2020/4-IX

## Votum

**Das von der Anspruchstellerin umgesetzte Messkonzept für die am Netzanschluss der Anspruchstellerin angeschlossenen Stromerzeugungsanlagen genügt den gesetzlichen Anforderungen des § 10a i. V. m. § 61l EEG 2017<sup>2</sup> bzw. § 10a i. V. m. § 61l**

Abbildung 1: umgesetztes Messkonzept

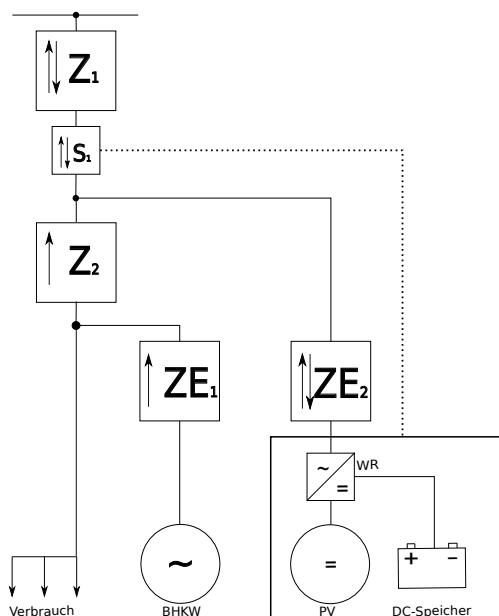
- 4 Die Erzeugungsanlagen sind zu einem Kaskadenmesskonzept verschaltet. Das hierzu durch die Anspruchstellerin umgesetzte Messkonzept ist in Abbildung 1 dargestellt. Die Zähler sind dabei als elektronische Zweirichtungszähler mit Arbeitszählung ohne viertelstündliche Messwerterfassung ausgestattet. Der Messstellenbetrieb wird durch die Discovergy GmbH durchgeführt.

- 5 Für die Berechnung der abrechnungs- und bilanzierungsrelevanten Energiemengen werden von der Anspruchstellerin bzw. deren Messstellenbetreiber auf Grundlage des umgesetzten Messkonzeptes (Abbildung 1) folgende Gleichungen zugrundegelegt:

- 6 Die Anspruchsgegnerin erkannte das von der Anspruchsgegnerin umgesetzte Messkonzept nicht an und schlug ihrerseits das in Abbildung 2 dargestellte Messkonzept vor.
- 7 Umlageschuldnerin für den aus dem Speicher sowie aus dem BHKW und den Solaranlagen an die Mieter gelieferten Strom ist die Anspruchstellerin in ihrer Funktion

Die Kammer weist insoweit darauf hin, dass in den von der Anspruchstellerin vorgeschlagenen Berechnungsformeln (s. Rn. 5) die aus dem Speicher erzeugten und vor Ort verbrauchten Strommengen vernachlässigt und deshalb zu wenig EEG-Umlage bezahlt würde. Für die Berechnung der EEG-Umlagepflicht aus Solaranlagen *und* Speicher (die gemeinsam in  $Z_{E2\text{-Lieferung}}$  erfasst werden) ist insoweit die oben genannte Formel anzulegen.

- 31 Das von der Anspruchstellerin umgesetzte Messkonzept genügt den gesetzlichen Anforderungen des § 10a i. V. m. § 61l EEG 2017 bzw. § 10a i. V. m. § 61l EEG 2021-I/EEG 2021-II (Abschnitt 2.2.3). Zwar waren die messtechnischen Anforderungen des § 61l Abs. 1b EEG 2017/EEG 2021-I sowie des § 61l Abs. 1a EEG 2021-II nicht erfüllt (Abschnitte 2.2.1 und 2.2.2). Sinn und Zweck des § 61l EEG 2017/EEG 2021-I/

- 67 **Abweichung zum Messkonzept im „Rat zur Praxis“** Das von der Anspruchstellerin umgesetzte Messkonzept unterscheidet sich zwar vom zuvor beschriebenen Messkonzept. Die dem Messkonzept im Rat zur Praxis der Clearingstelle zugrundeliegenden Überlegungen sind jedoch auch auf den vorliegenden Fall übertragbar, so dass das Messkonzept – mit der Einschränkung einer Anpassung in den von der Anspruchstellerin vorgeschlagenen Berechnungsformeln (s. Rn 71) – eine hinreichend genaue Ermittlung der vergütungsfähigen und EEG-umlagepflichtigen Strommengen erlaubt.

- 68 **Mehrere Erzeugungsanlagen** Das verfahrensgegenständliche Messkonzept (Abbildung 1) unterscheidet sich vom oben dargestellten Messkonzept (Abbildung 3) u. a. dahingehend, da hier nicht nur eine Erzeugungsanlage vorhanden ist, die in den Speicher einspeichert, sondern eine weitere Erzeugungsanlage in der Kundenanlage vorhanden ist, die per Kaskadenmessanordnung von dem Solaranlagen-Speicher-System abgegrenzt wird und die ebenfalls in den Speicher einspeichert. Ebenso wie beim Messkonzept im Rat zur Praxis wird vorliegend ebenfalls eine Graustromeinspeicherung unterbunden; zudem ist technisch sichergestellt, dass kein Strom aus dem Speicher in das Netz für die allgemeine Versorgung rückgespeist wird.

Abbildung 3: Grundkonzept DC-Kopplung (Rat zur Praxis, Empfehlung 2017/29)

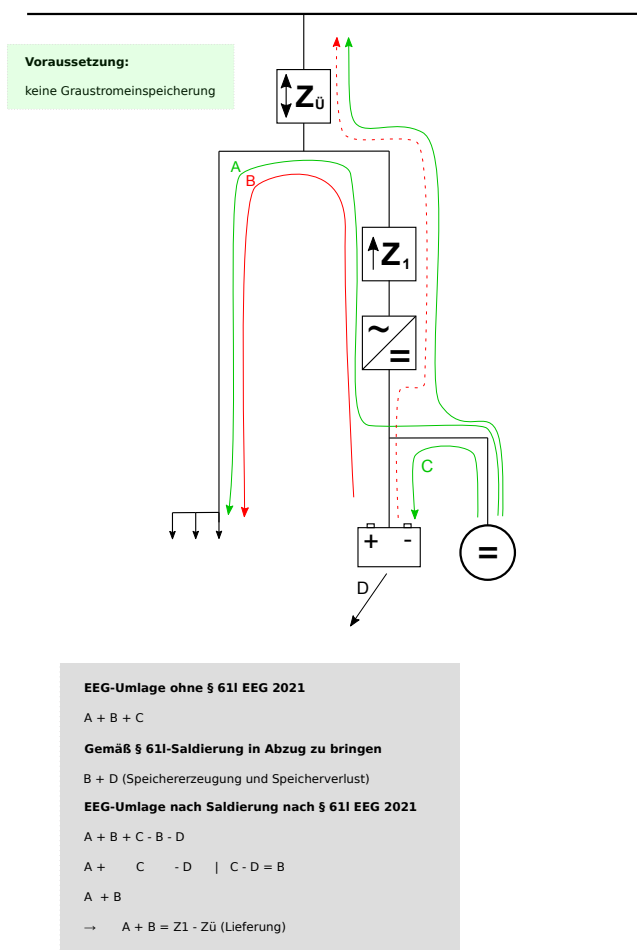
- 64 **Hinreichend genaue Erfassung der EEG-umlagepflichtigen Strommengen mit dem Messkonzept des „Rats zur Praxis“** In Abbildung 3 werden schematisch die Grundüberlegungen der Clearingstelle dargestellt, die bereits dem Messkonzept im Rat zur Praxis der Empfehlung 2017/29 (Anhang 6.7 rechts)<sup>35</sup> zugrundelagen und erklären, warum unter bestimmten Bedingungen, insbesondere der monovalente Betrieb des Speichers unter Ausschluss von Graustromeinspeicherung, auch ohne Messung der ein- und ausgespeicherten Strommengen die EEG-umlagepflichtigen Strommengen hinreichend genau ermittelt werden können.

- 65 In dem schematisch dargestellten Fall wird deutlich, warum durch die messtechnische Erfassung der Lieferung in  $Z_1$  des Stroms aus PV und/oder Speicher in die

Kundenanlage sowie der messtechnischen Erfassung der Einspeisung in das Netz für die allgemeine Versorgung in  $Z_{\dot{U}}$  hinreichend genau die EEG-umlagepflichtigen Strommengen für den dargestellten Anwendungsfall ermittelt werden können. Denn ohne Anwendung der Saldierungslogik des § 611 EEG 2017/ EEG 2021-I EEG 2021-II wären neben der von den Solaranlagen erzeugten und vor Ort verbrauchten Strommenge (A) und der im Speicher erzeugten und dezentral verbrauchten Strommenge (B) auch die von den Solaranlagen erzeugten und im Speicher verbrauchten Strom-

mengen (C) mit der EEG-Umlage zu belegen – im in der Empfehlung 2017/29 betrachteten Fall waren alle mit dem selben EEG-Umlagesatz von 40 Prozent zu belegen, da EEG-Anlagen in Eigenversorgungskonstellationen betrachtet wurden. Zwar kann die Strommenge (C) mit dem dargestellten Messkonzept nicht messtechnisch erfasst werden, jedoch ist die Strommenge (C) für die Berechnung der EEG-umlagepflichtigen Strommenge nach der Saldierung nicht erforderlich, da sie sich nach Anwendung der Saldierung herauskürzt. Denn die mit der EEG-Umlage belegten Strommengen, die nach der Saldierungslogik von der einspeicherungsseitig mit derselben EEG-Umlage belegten Strommengen in Abzug zu bringen sind (hier die vom Speicher erzeugte und dezentral verbrauchte Strommenge (B) und die Speicherverluste (D); mithin B+D) entsprechen der Höhe nach der (mit derselben EEG-Umlage belegten) Strommenge, die in den Speicher eingespeichert wurde (C). Anders ausgedrückt entspricht die im Speicher verbrauchte Strommenge (C) abzüglich der Speicherverluste (D) der aus dem Speicher ausgespeicherten (erzeugten) und dezentral verbrauchten Strommenge (B). Durch Äquivalenzumformung dargelegt verbleiben als EEG-umlagepflichtige Strommengen die aus Solaranlagen und Speicher erzeugten und dezentral verbrauchten Strommengen (A) + (B), die sich als Differenz der messtechnisch erfassten Strommengen  $Z_1$  und  $Z_{\text{Ü-Lieferung}}$  hinreichend genau ermitteln lassen.
